福建建工集团有限责任公司

设计修改通知便函

工程名称	福建三明市装配式建筑生产基地——7#砂石堆场厂房			工程编号	JGFZ201713-7		
修改专业	建筑			修改函号	1		
主送收件单位	福建建祥建筑科技有限责任公司			主送收件人	工程部		
抄送收件单位	施工单位			抄送收件人	项目部		
发文日期	2021年11月8日			修改张数	6		
函件收到回复	电话: 0591-83292156			接收人	廖建明		
会签	建筑	结构	给排水	电气	暖通		
更改理由	1. 原设计图纸错、漏、碰、缺的更正。 2. 原设计计算的更正。 3. 原构造设计的改进或完善。 4. 其它工种设计人员要求配合更改。 5. 地质条件与原资料有出入造成的修改。 ☒ 6. 建设单位要求更改。 7. 施工单位要求更改。 8. 货源供应情况的变化。 9. 施工条件变化。 10. 审查意见。						
变更内容	修改依据: 由于建设单位生产工艺改进调整, 7#砂石堆场厂房室外坡道上方需增加钢结构围护外墙和屋面						
	1. 建施02~03: 一层平面图和屋面层平面图中, 上料仓和砂石料库室外坡道上方增加浅蓝色压型金属板外墙板和彩钢屋面, 具体修改详见附图1~2, 附图5所示 2. 建施03~04: 剖面图和立面图中, 上料仓和砂石料库室外坡道上方增加浅蓝色压型金属板外墙板和彩钢屋面, 具体变更详见附图3~7所示

附图 6:

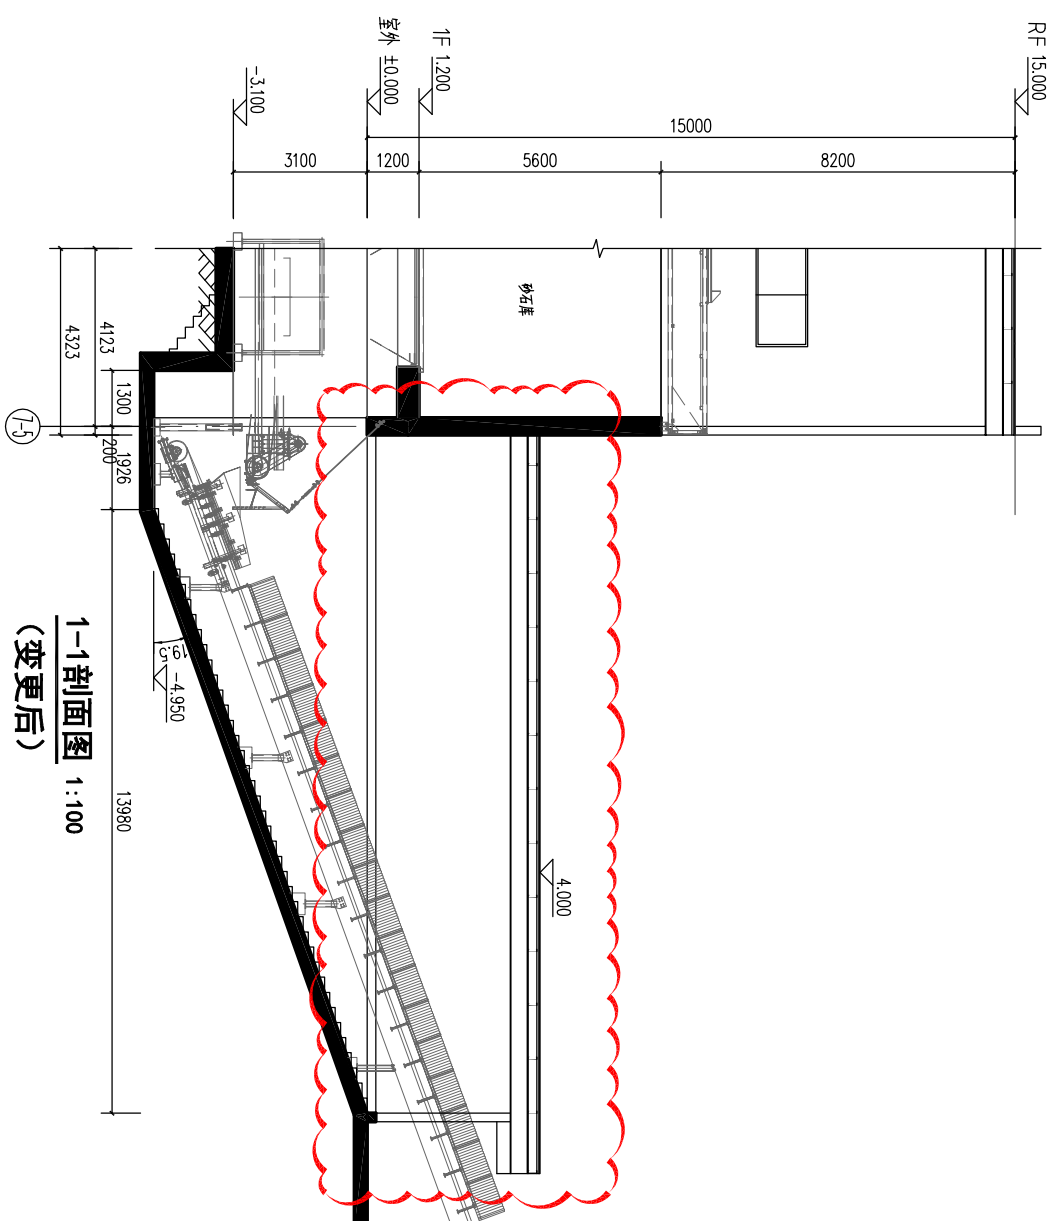
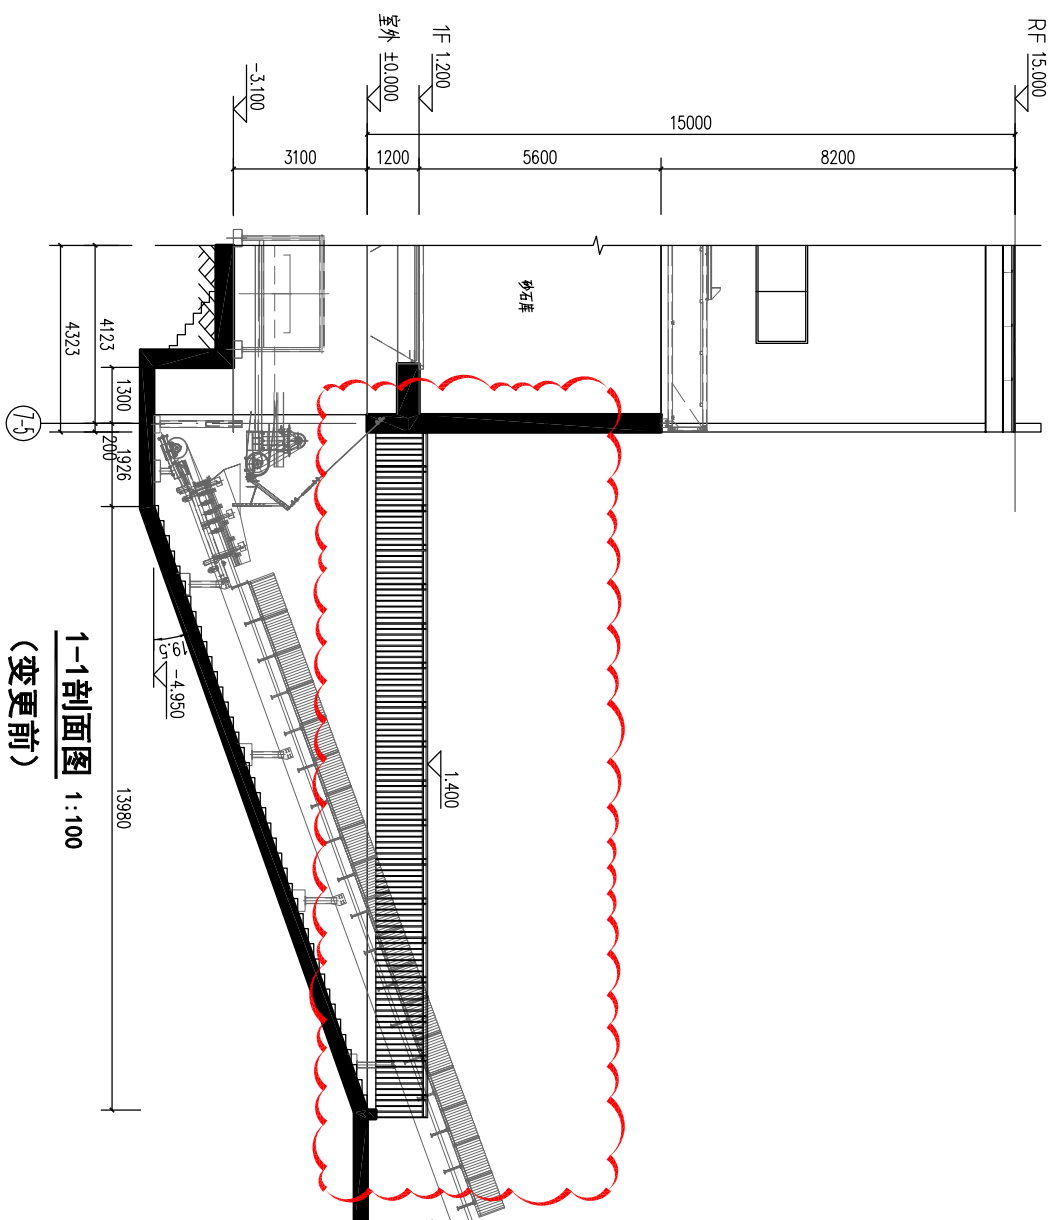
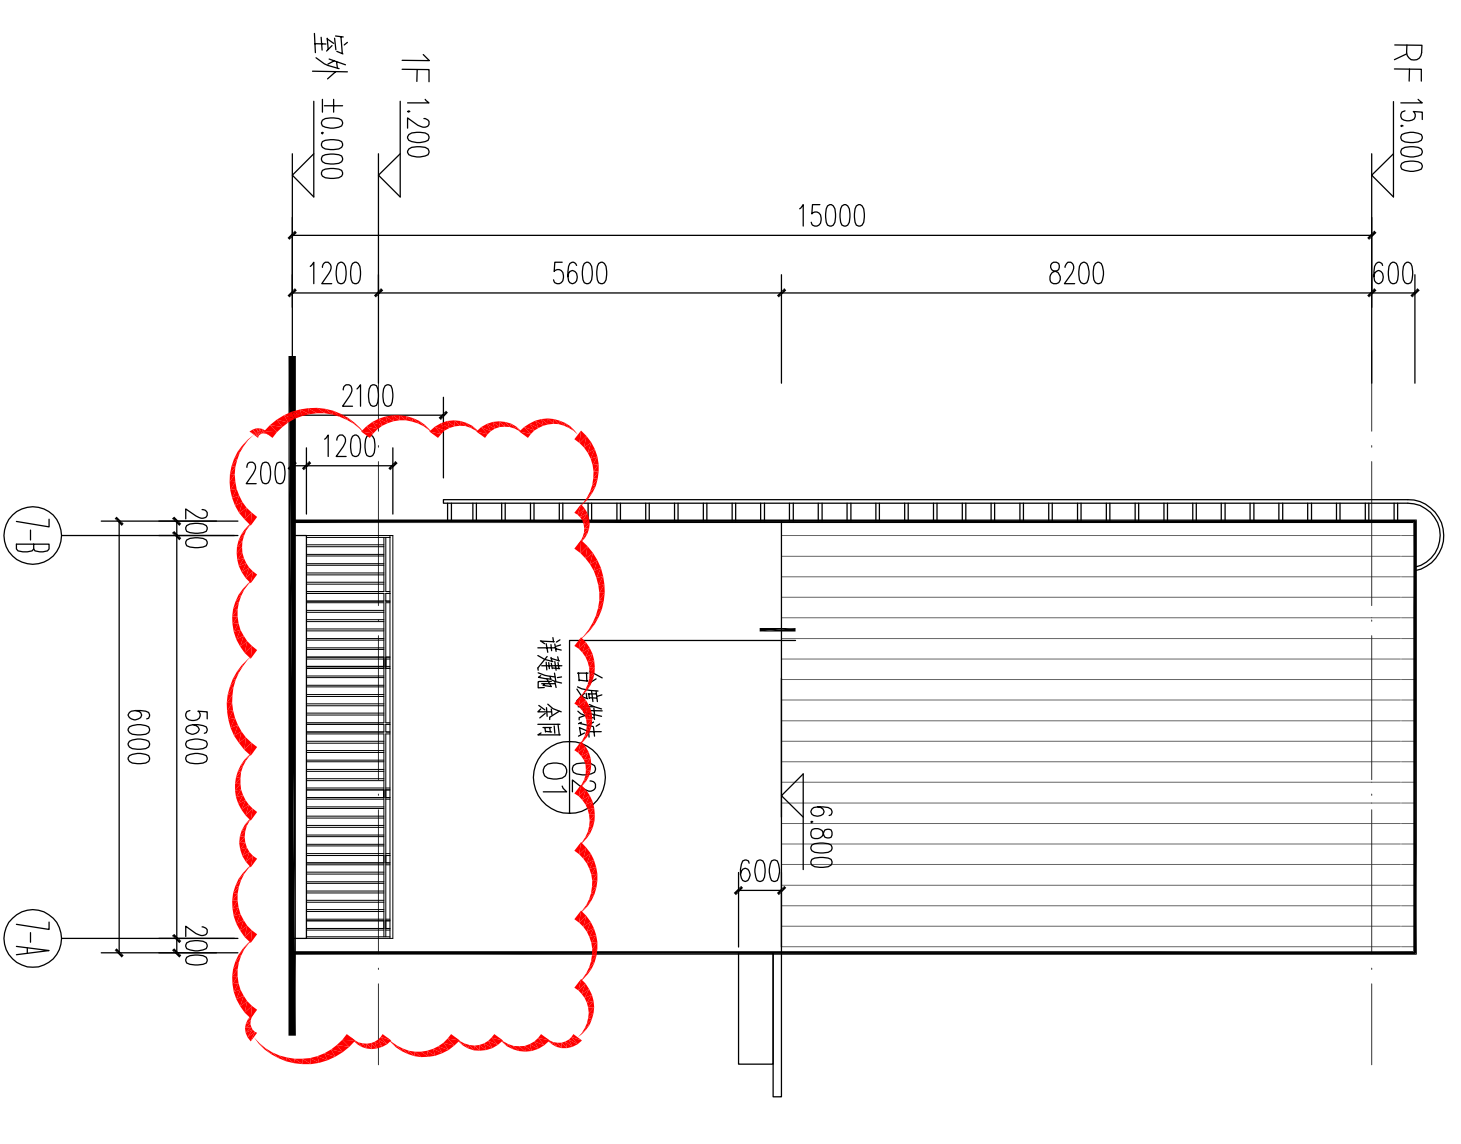
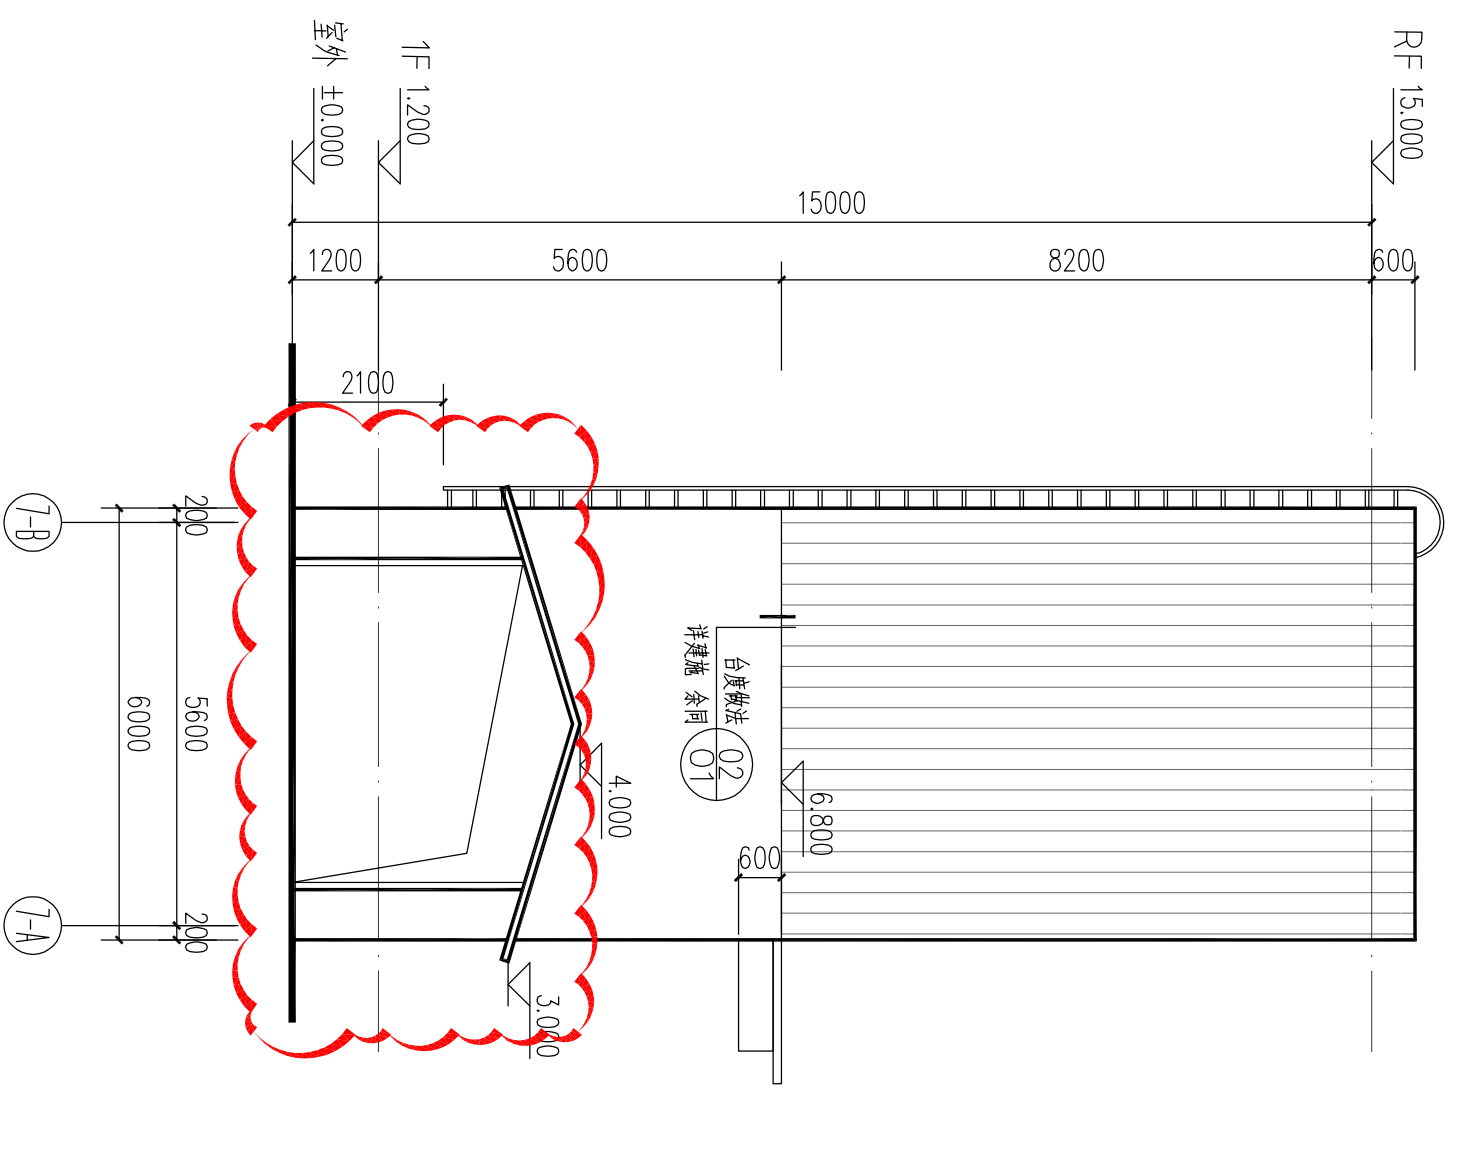
1, 建施05中: 1-1剖面图中, 砂石料库室外坡道上方增设浅蓝色压型金属板外墙板和彩钢屋面, 原坡道处防护栏取消, 具体修改详见附图6所示
